From 5.1, 2, e 5.1, 2, e @unknown-from-address.net>
Subject **RE: Van Speijkstraat plattegronden**
To 5.1, 2, e < 5.1, 2, e @amsterdam.nl>
Date June 22, 2026, 10:44:17 AM CEST

Bij deze de eerste plattegronden van de twee denkrichtingen voor het vergroenen van de Van Speijkstraat. Ik zal morgenochtend een tekstuele toelichting schrijven en nasturen.

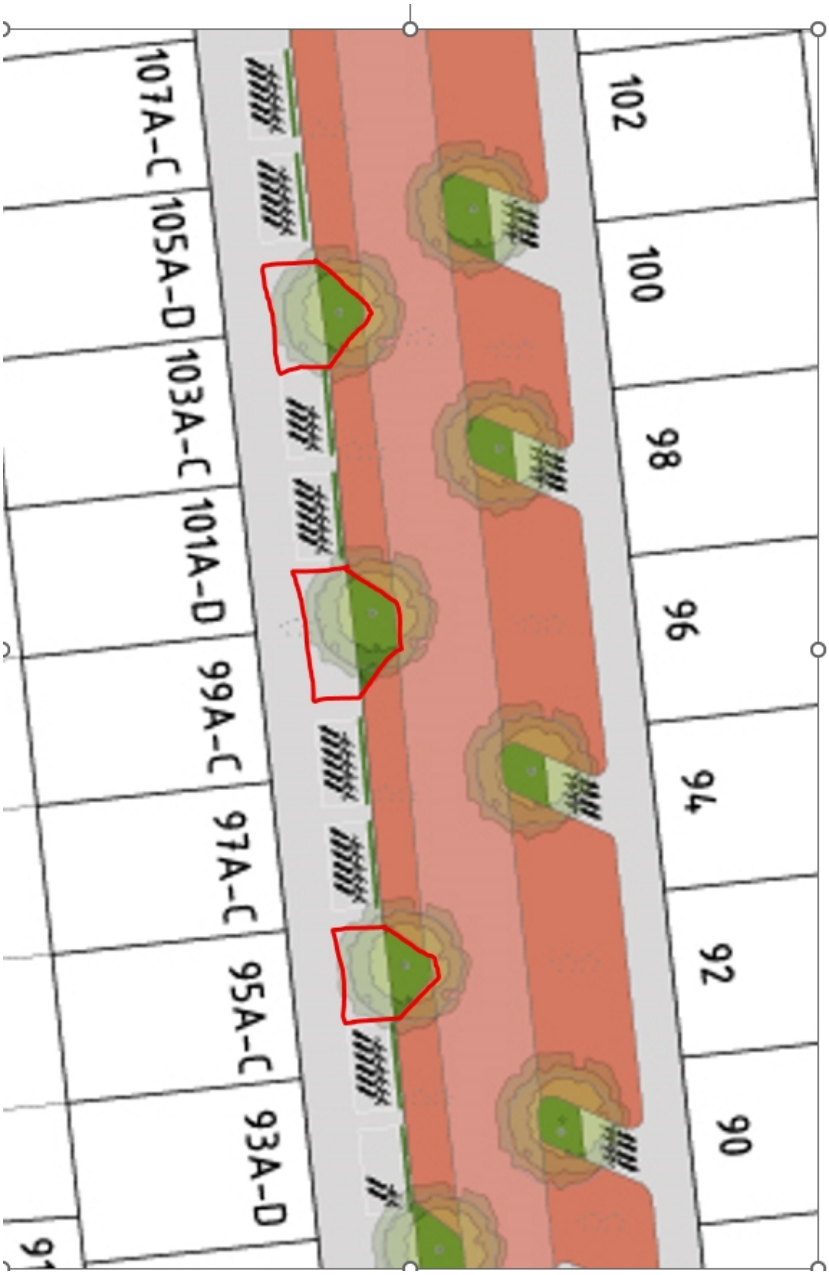
Doorgewerkt zie ik.
Ik dacht dat we in de straat gekeken hadden dat de groenvakken even ver de stoep op konden komen als de fietsen? Anders gaan daar ook fietsen staan en komen we niet aan de oppervlakte voor handboek.
Zie de geschetste afbeelding hieronder.

Ik heb de tekeningen aangepast en bijgevoegd. De reden waarom ik deze grotere vakken niet had ingetekend, heeft te maken met de lantaarnpalen op het trottoir in de Microstation tekening. Hierdoor zou de doorloopruimte worden beperkt. Op streetview zie ik die lantaarns niet staan.
